CONCEPTO TÉCNICO No CT - 4480
Revisión de Estudio Particular de Respuesta Local
de Amplificación de Ondas Sísmicas
Artículo 7 - Decreto 193 de 2006

ENTIDAD SOLICITANTE:	Jose Joaquín Álvarez
LOCALIDAD:	1. Usaquén
BARRIO:	San Antonio Occidental
PROYECTO:	PORTAL DE LA AUTOPISTA – 2da Etapa
DIRECCIÓN:	Calle 175 Con Carrera 40
UPZ:	10. La Uribe
TIPO DE RIESGO:	Sísmico
EJECUTOR:	Alfonso Uribe S. y Cia. Ltda.
FECHA DE EMISION:	Septiembre 15 de 2006

Figura 1. Localización del Proyecto Portal de la Autopista - 2da Etapa

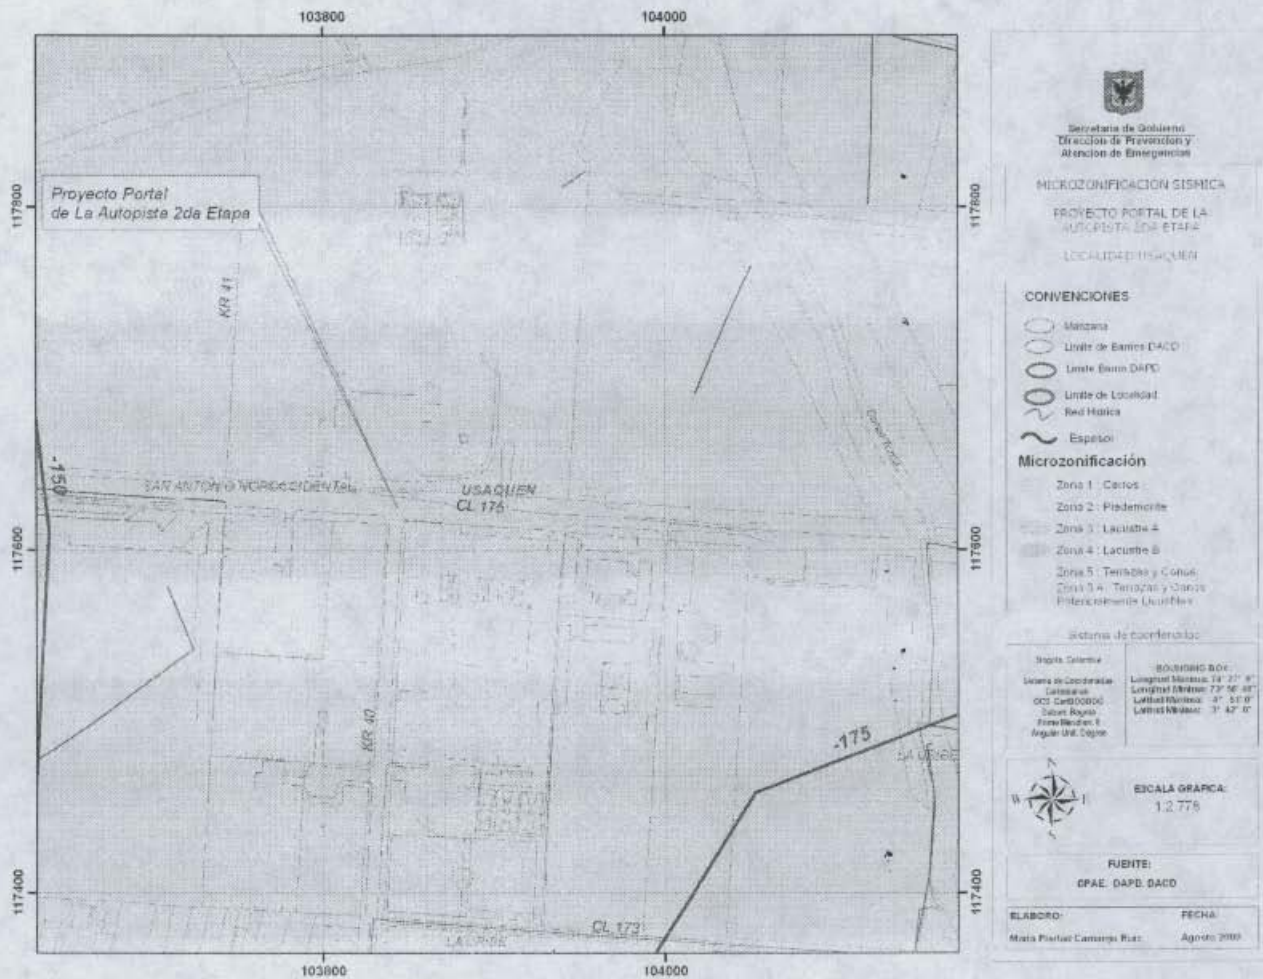
En el informe se define la localización del proyecto en la Zona 3 (Lacustre A) de acuerdo con el mapa de Microzonificación Sísmica de Bogotá. Esta ubicación está de acuerdo con el Decreto 193 de 2006 (Figura 1 del presente concepto técnico).

El estudio cumple con este requerimiento.
